Dodatek č. 1 ke smlouvě o dílo

mezi sebou dne 31. 3. 2022 uzavřely smlouvu o dílo č. DP/0869/2022 (dále jen „**smlouva**“) k podlimitní veřejné zakázce na stavební práce „Spánková laboratoř a prostory pro krizové řízení FNB Netroufalky“, evidenční číslo Z2022-012326 (dále jen „**veřejná zakázka**“), zadávané objednatelem podle zákona č. 134/2016 Sb., o zadávání veřejných zakázek, ve znění pozdějších předpisů (dále jen „**ZZVZ**“).

STAVBA Spánková laboratoř a zázemí pro krizové FNB Netroufalky

ZMĚNOVÝ LIST

ZMĚNA UMÍSTĚNÍ WC - III

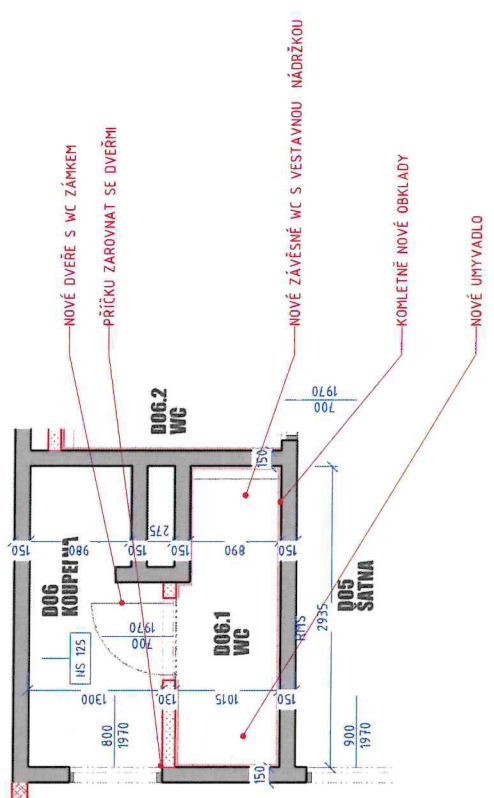
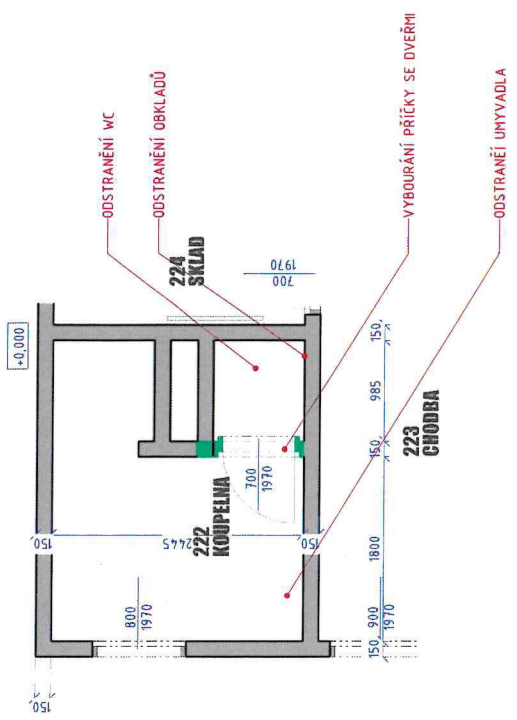
Zazdění dveří ve vstupní hale do levé části, nové vstupní dveře s požární odolností

Nesoulad stávajícího stavu s PBR. Objednatel nedokázal doložit doklady ke stávajícím dveřím a zárubním prokazující požadovanou požární odolnost, ekonom. výhodnější bylo stávající vstup zazdít, než vyměnit stáv. zárubeň a dveře za požárně odolné

**DOKUMENTACE OBJEKTŮ
ÚPRAVA ŘEŠENÍ WC 2.NP**

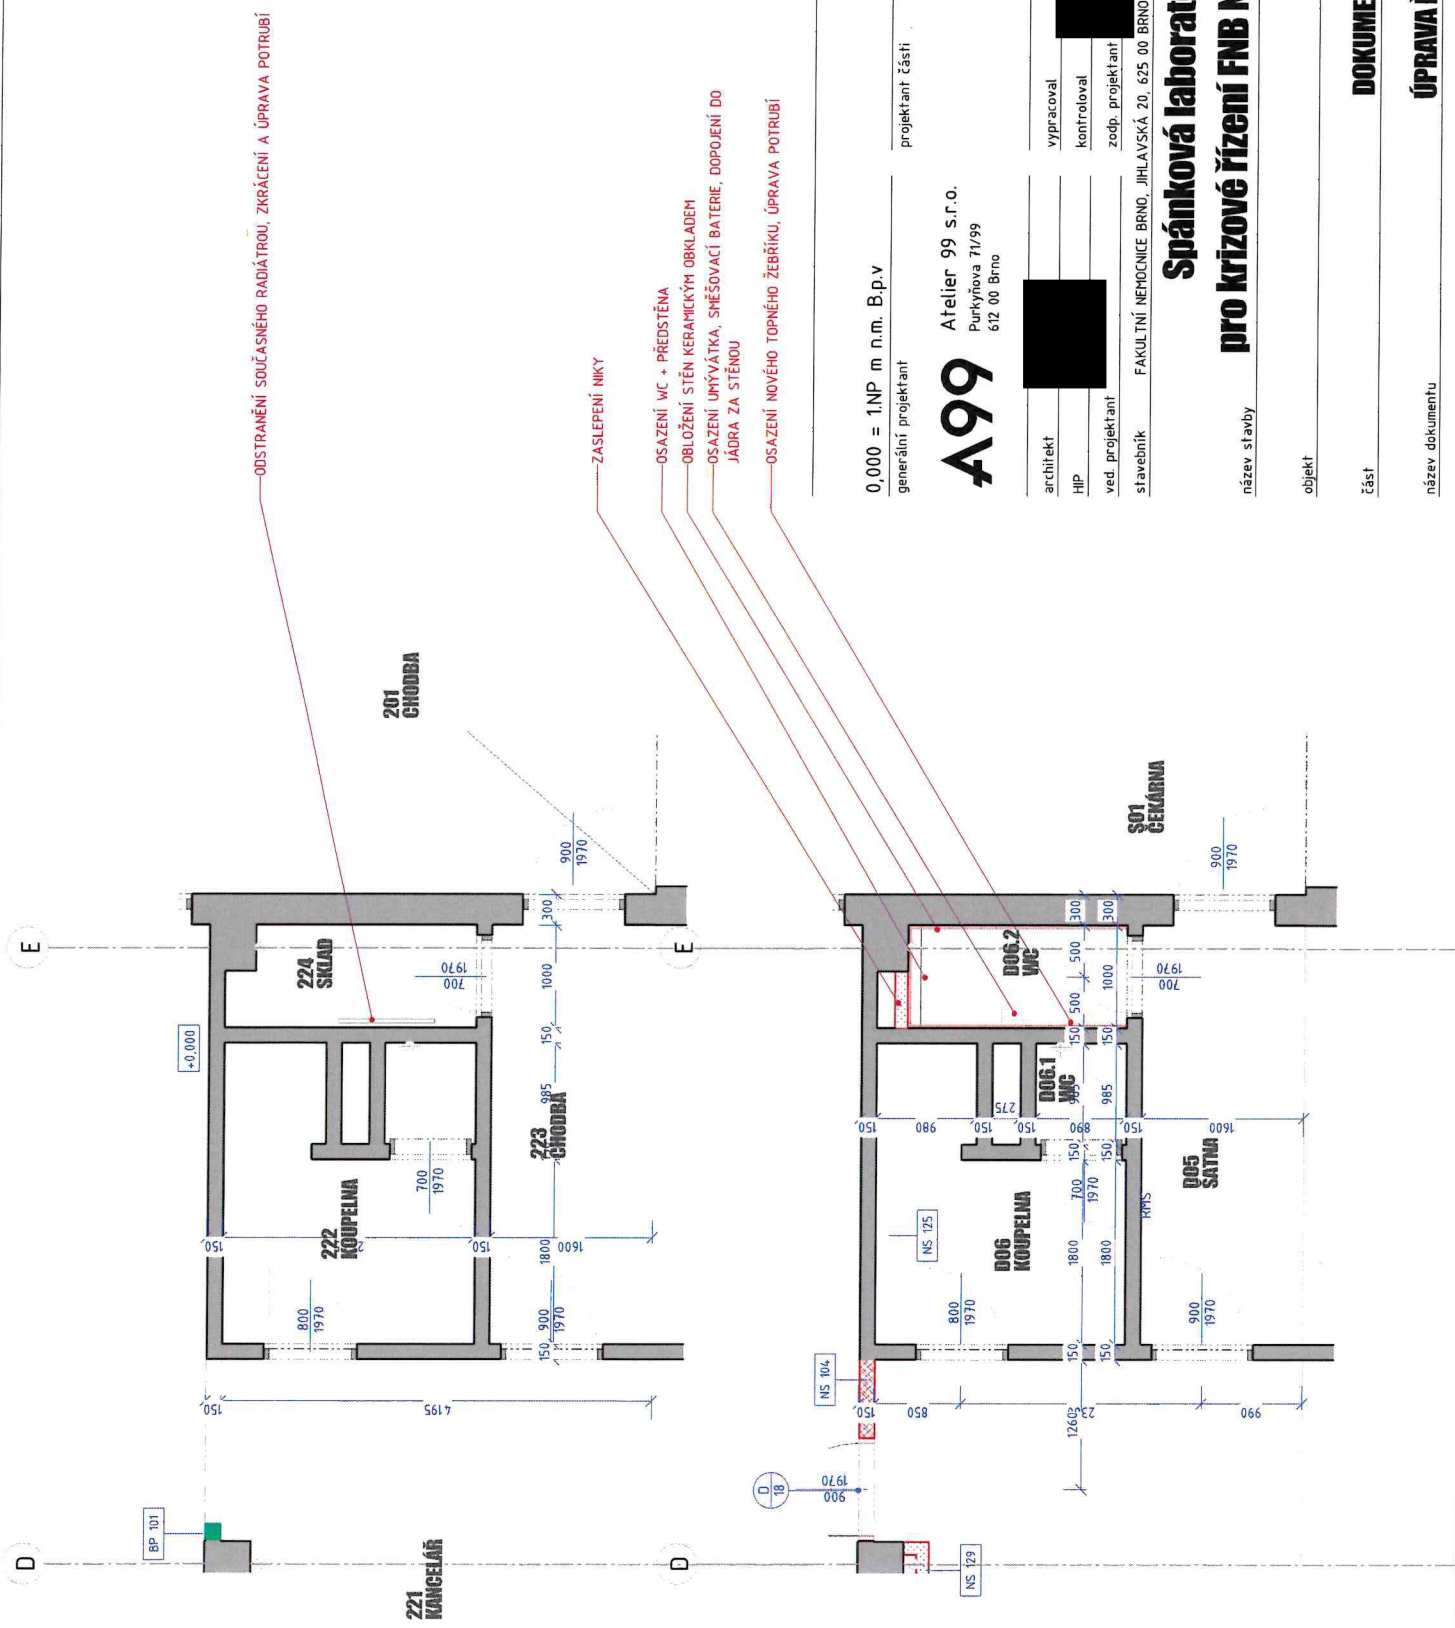
Název změnového listu Uprava řešení vznik nového WC 2.NP m.č. D06 02

Změna vyvolaná: Objednatelem
Popis a odůvodnění změny: Změna PD - z úklidové místnosti s vylevkou D.06.2 na WC pro MEKA

ODSTRANĚNÍ SOUČASNÉHO RADIÁTROU, ZKRÁCENÍ A ÚPRAVA POTRUBÍ

ZASLEPENÍ NIKY

OSAZENÍ WC + PŘEDSTĚNA

OBLOŽENÍ STĚN KERAMICKÝM OBLÁDEKEM

OSAZENÍ UMÝVÁTKA, SMĚŠOVACÍ BATERIE, DOPOJENÍ DO JÁDRA ZA STĚNOU

OSAZENÍ NOVÉHO TOPNÉHO ŽEBŘÍKŮ, ÚPRAVA POTRUBÍ

Doplnění SDK příčky místo stávající dřevěné konstrukce 2.NP

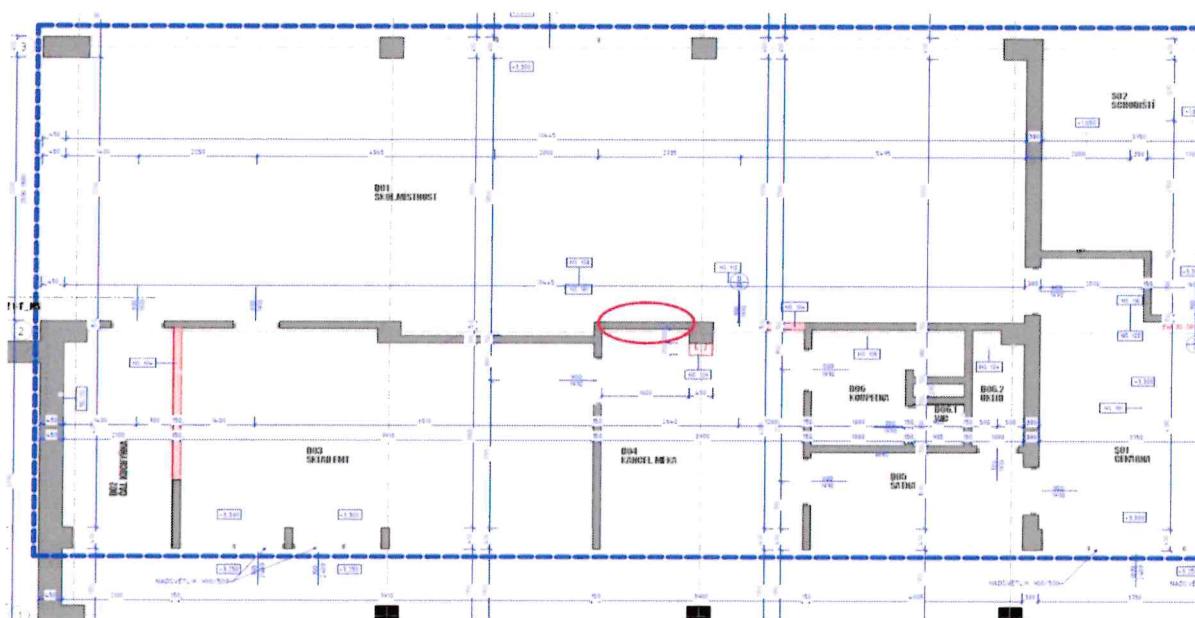
Doplnění SDK příčky místo stávající dřevěné konstrukce 2.NP

Přípláštění vstupu 2.NP S 01 čekárna dle požadavku PBR

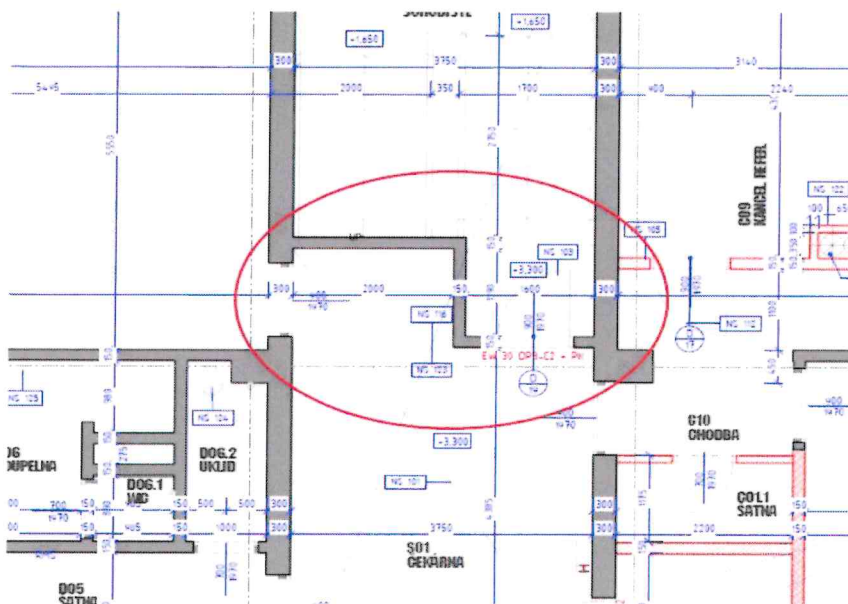
Přípláštění vstupu 2.NP S 01 čekárna dle požadavku PBR
